**Modulo per la presentazione delle osservazioni per i piani/programmi/progetti sottoposti a procedimenti di valutazione ambientale di competenza statale**

ID: Codice procedura (ID\_VIP/ID\_MATTM):10844

Impianto per la produzione di energia elettrica da fonte eolica, costituito da 6 aerogeneratori della potenza complessiva di 37,2 MW, un sistema di accumulo da 25 MW e relative opere connesse in località "Rempillo" nel comune di Pitigliano (GR).

Immagine n. 5 Intervisibilità degli impianti eolici della provincia di Viterbo anche in quella di Grosseto, in particolare nel pitiglianese.

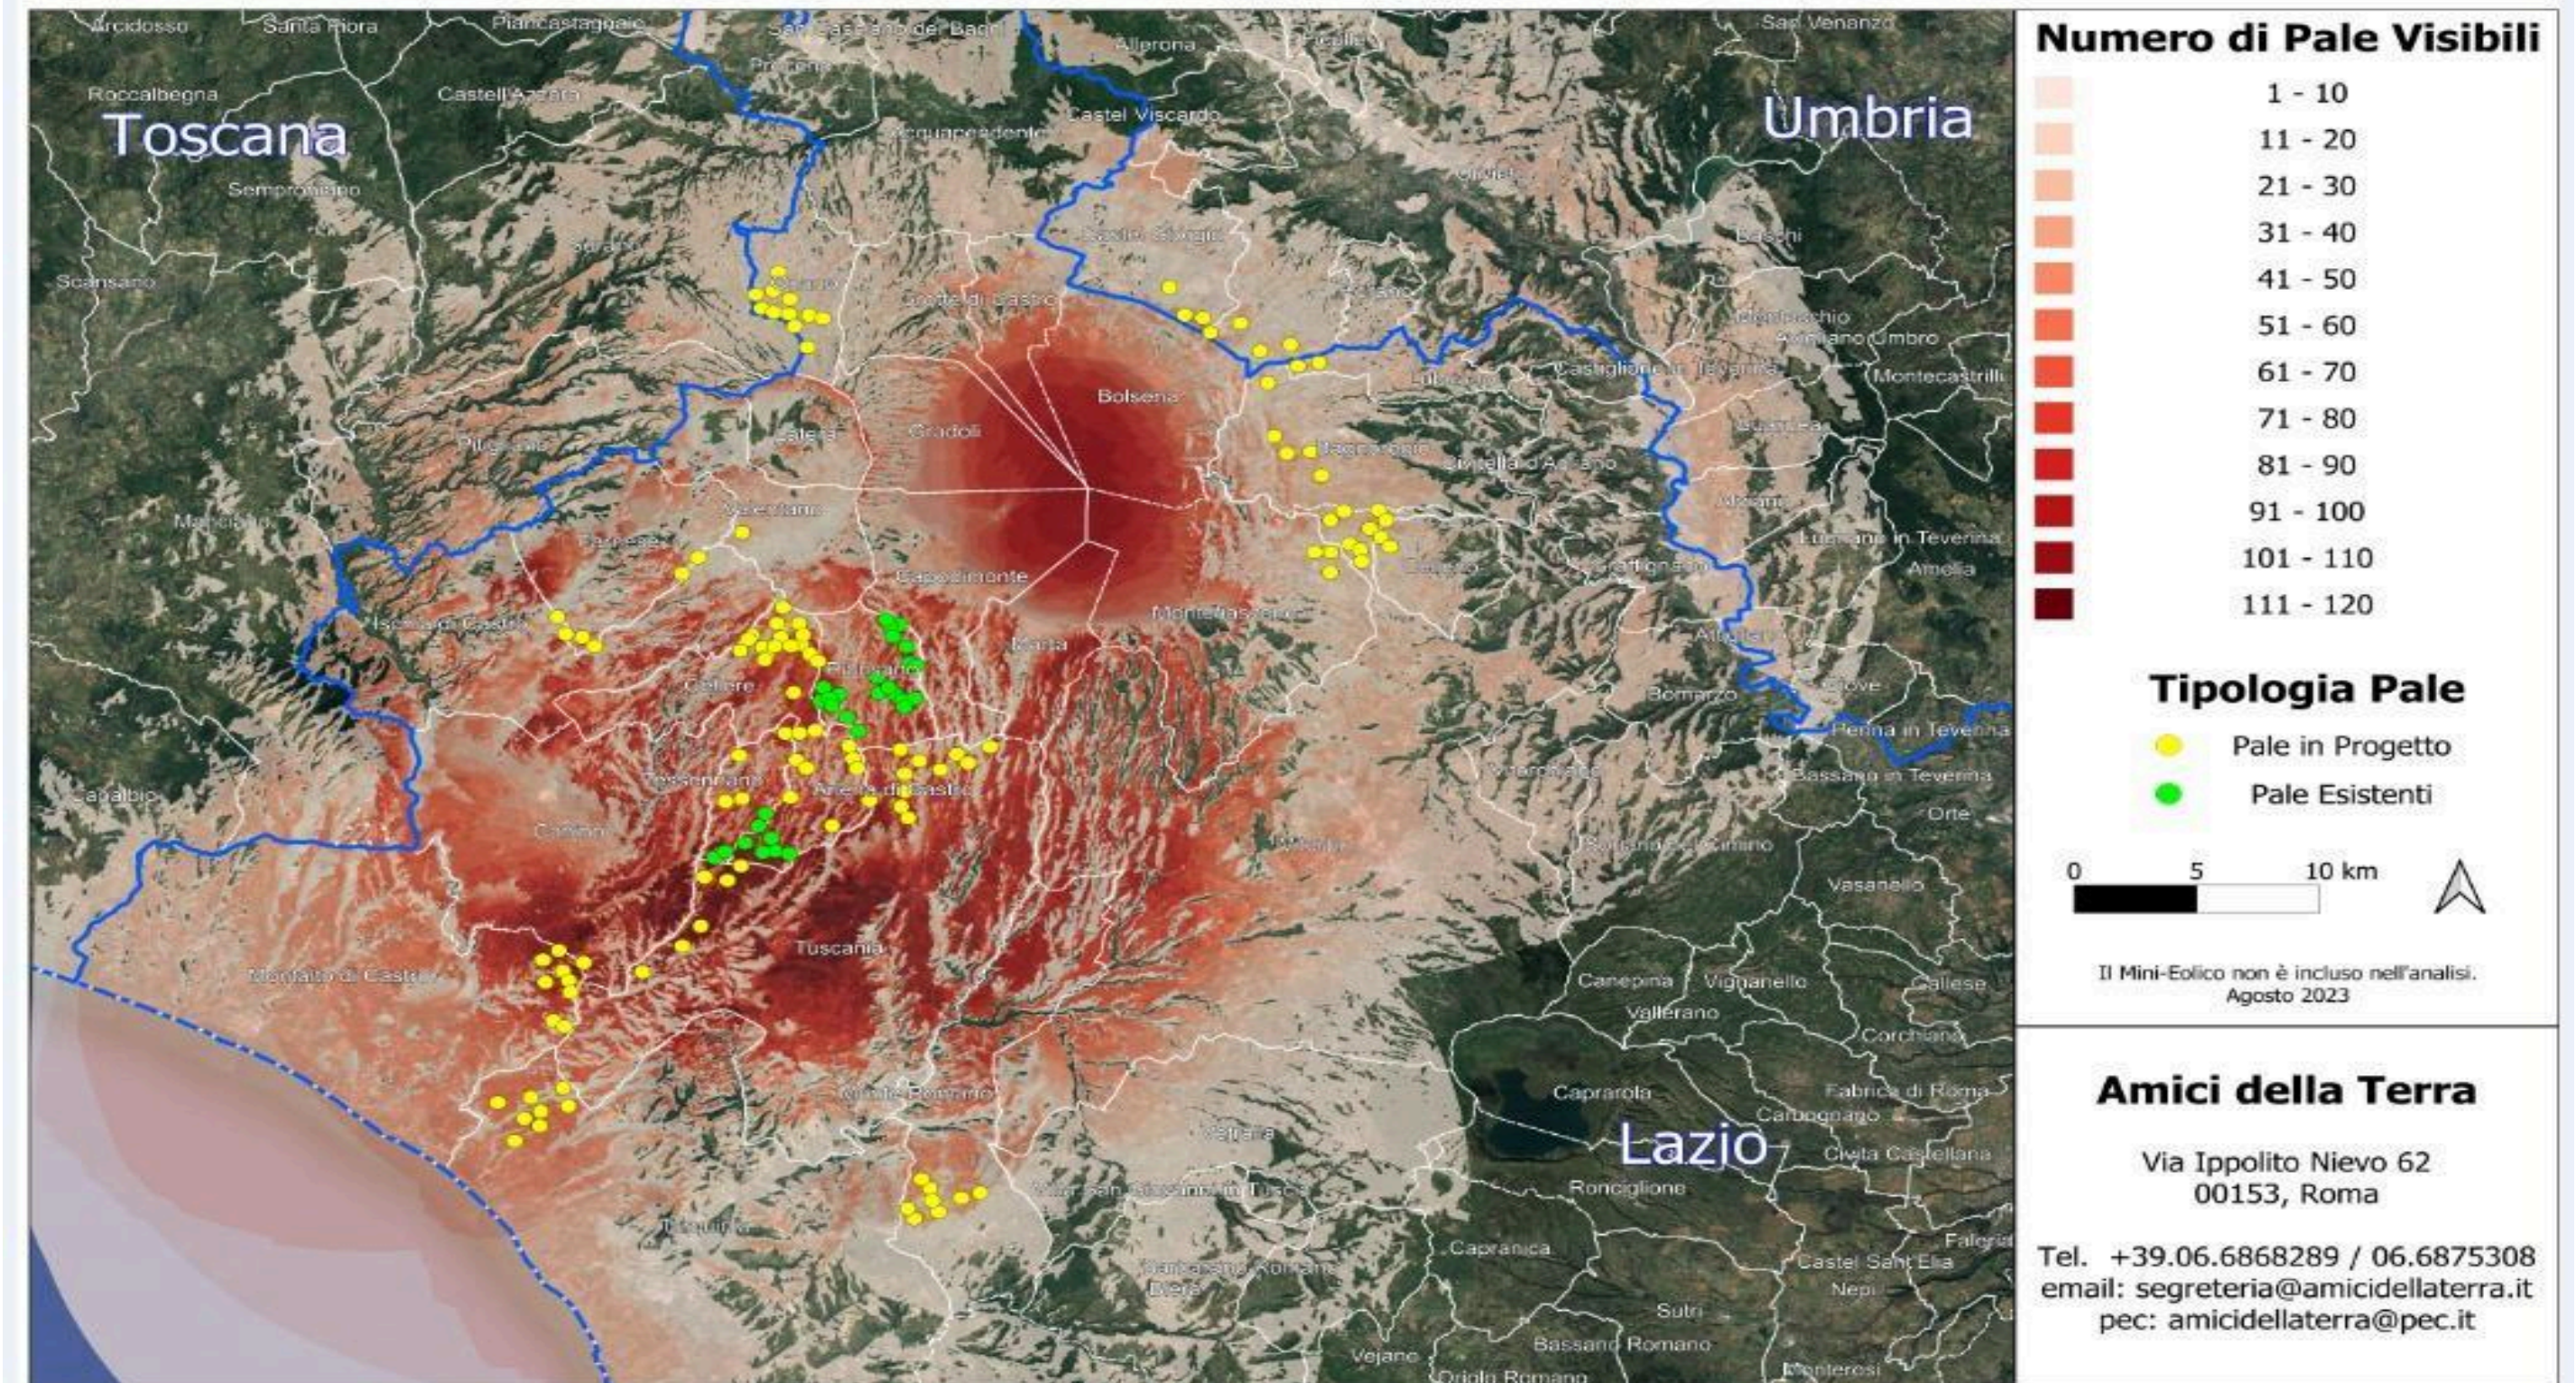
Quindi anche la Regione come Ente deputato dalla normativa nazionale a legiferare sulle aree idonee e non idonee si è espressa riguardo al fatto che abbia assolto ai doveri e alle quote stabilite dal PNIEC e in ambito regionale la provincia di Viterbo è stata quella con il più alto tasso di impianti FER tra tutte e quindi ormai satura ed il cumulo degli impianti FER installati, autorizzati e in progetto rappresenta una elevata criticità per la sostenibilità ambientale di ulteriori eventuali iniziative, L'impianto eolico “ Rempillo” pur essendo “esterno al confine provinciale e regionale ma nelle sue immediate vicinanze ( a soli 100 metri i primi due aerogeneratori) oltre ad impattare sul territorio e sulle economie di tre Comuni del Lazio ( Farnese, Valentano e Latera) si trova nelle fasce di rispetto dei Beni di notevole interesse pubblico come si è evidenziate nelle Osservazioni nn. 1 e 2 e crea anche degli impatti negativi anche sui beni naturalistici come verrà dettagliato nell'Osservazione n. 4. Inoltre andrebbe a sommarsi al già enorme cumulo di impianti eolici e fotovoltaici e geotermici che già creano una elevata criticità ambientale nella provincia di Viterbo e interferiscono anche con il territorio toscano come si può vedere dalle immagini nn. 4 e 5 dell'Allegato n. 1.
